Sammendrag av innkomne merknader ved offentlig ettersyn m/saksbehandlers kommentarer:

SAMMENDRAG AV UTTALELSER, SAMT VURDERING PLAN 4092

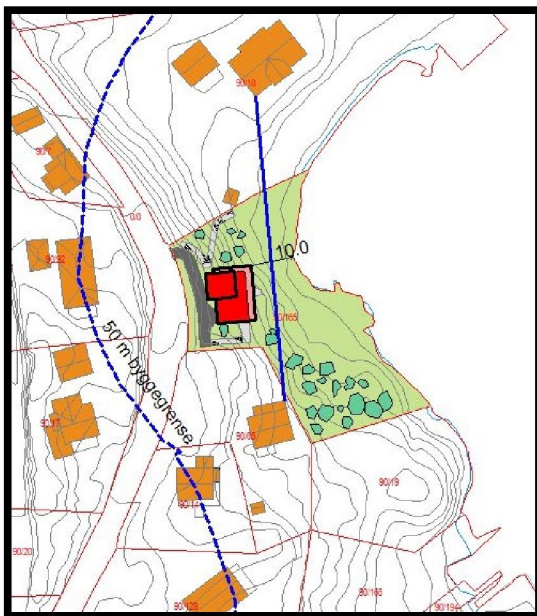
Planområdet ligger i sin helhet innenfor 100-metersbeltet fra sjø. Her skal det tas særlig hensyn til natur- og kulturmiljø, landskap, friluftsliv og andre allmenne interesser, jf. plan- og bygningsloven § 1-8. Kommuneplanen har også føringer som setter krav om minst 50 meter bygge avstand fra strandsonen. Planområdet ligger innenfor 40 meter fra strandsonen.

Basert på den sentrale beliggenheten og at det er mange boliger i området, vil det være viktig at ferdsels- og oppholds potensialet ikke blir verre som følge av en ytterligere utbygging av området. Vi kan ikke se hvordan strandsoneverdiene kan sikres i planen, når det skal legges til rette for enebolig, naust og kai innenfor 40 meter fra strandsonen. Dette vil okkupere mye av det åpne rommet som er igjen i strandsonen og føre til en økt privatisering og forverre ferdsels- og oppholds potensialet som i utgangspunktet er dårlig. Ut fra et landskapsperspektiv, vil det også være uheldig at den smale sonen nær sjøen blir videre utbygd. Vi viser også til at det nylig er vedtatt en reguleringsplan for utbygging av bolig like i nærheten. Dette området ser ikke bebygd ut utfra flyfoto. Vi vil råde kommunen til å bygge ut allerede planavklarte områder, før en regulerer nye områder for utbygging i strandsonen. Dette gjelder særlig når det aktuelle området kan ha en viktig verdi for mange boliger i området. Naust og kai vil heller ikke være i tråd med formålet i kommuneplanen. Tilrettelegging for naust bør gjøres på et mer overordnet nivå i en kommuneplanprosess.

Vi forstår at strandsonen kan være å betrakte som viktig samfunnsnyttig betydning og at den allmenne interessen er viktig, men vi mener at den vestlige delen av tomtens er så bratt at den er fysisk umulig å

ferdes i av allmenheten og at den bratte karakteren gjør at den er bedre egnet til å etablere bolig (iht. kommuneplans arealformål) og at det samtidig kan innlemmes almen tilgjengelig trappesystem i bebyggelsen gjennom rekkefølgekrav. Dette vil ha stor almen nytte ved å sikre at adkomst til kystlinjen blir etablert gjennom regulering.

Fra Nord

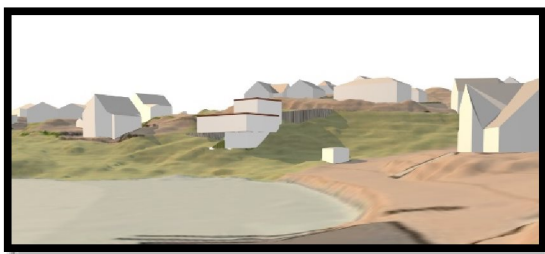
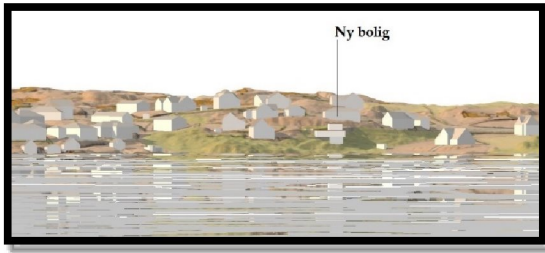
Ny utbygging skal unngås på arealer med betydning for natur- og kulturmiljø, friluftsliv, landskap og andre allmenne interesser. Landskapsmessig ligger planområdet eksponert til, i skrånede terreng. Ny bebyggelse i dette terrenget vil kunne få uheldig landskapsvirkning særlig fra sjøsiden. Videre er strandsonen både nord og

Vi er uenige at bebyggelse i dette terrenget vil kunne få uheldig landskapsvirkning fra sjøsiden.

Mulighetsvurdering viser at bolig i dette landskapet ikke vil få spesielt uheldig utfall, og kan bli liggende naturlig i landskapet.

Selvfølgelig er dette forutsatt at man bygge i tilsvarende sammen materialer og fargevalg, så vel som tilnærmende bygnings størrelse.
